OFFERTA DI SPONSORIZZAZIONE

per il Consiglio Nazionale dell'Economia e del Lavoro (C.N.E.L.) avente ad oggetto servizi di illuminazione artistica a fronte di diritti di visibilità

OGGETTO: Roma - Municipio II – Villa Lubin – sede CNEL Villa Borghese

Istanza ai sensi art.21 del D.lgs.42/04 per Richiesta autorizzazione illuminazione facciata CNEL

Ubicazione e puntamento dei proiettori

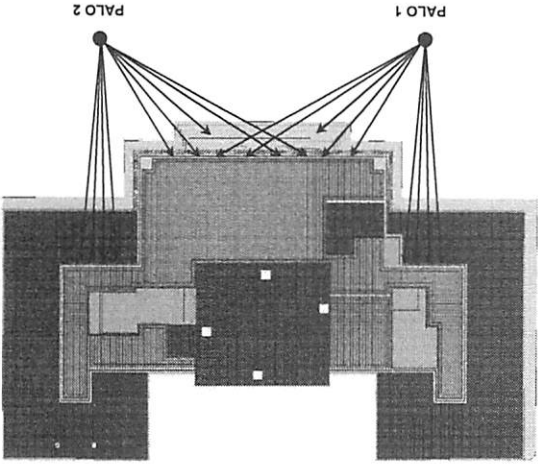
- le basi dei proiettori installati su pali, dedicati all’illuminazione della facciata, dovranno essere quanto più possibile “schermate”. I pali di sostegno dei proiettori dovranno essere di finitura simile a quelli esistenti ;
